AE88 ROURA

ETUDE D'IMPACT

CAS PAR CAS - NOTE COMPLEMENTAIRE

Il s'agit d'une note complémentaire à la demande de cas par cas. La demande de compléments a été formulée par le service ATTE/TECT/AE de la DGTM Guyane le 17/11/20 par mail.

NC 1. SECURISATION DES ACCES EN LIEN AVEC LA RD6

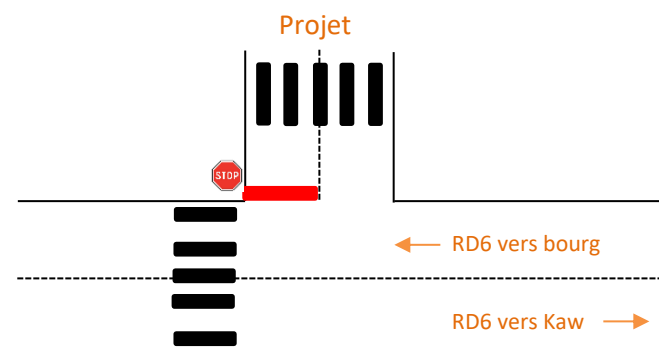
1. La sécurisation des accès en lien avec la RD6,
2. L'importance donnée aux espaces verts aménagés,
3. Le traitement des places de parking au regard de l'imperméabilisation.

La RD6 est une route qui est gérée par la collectivité territoriale de Guyane. Les 2 carrefours sont situés dans la zone du bourg de Roura et la vitesse y est limitée à 50 km/h.

Actuellement il est prévu dans le cadre du projet 2 carrefours en T. C'est-à-dire des intersections régies par stop, cédez le passage ou priorité à droite. À la vue du type de voie sur laquelle se raccorde le projet, il est actuellement retenu la solution Stop. Le stop sera situé sur les voies sortantes du projet.

Les carrefours seront éclairés via l'éclairage situé le long de la RD6 et complété par l'éclairage créé dans le cadre de l'opération. Au stade des études d'avant-projet post-obtention du permis de construire, une étude d'éclairage sera réalisée pour définir le nombre, le type et la hauteur des mats à mettre en œuvre pour respecter les seuils réglementaires d'éclairage.

Le stationnement sera interdit à proximité du carrefour afin de ne pas gêner la visibilité.
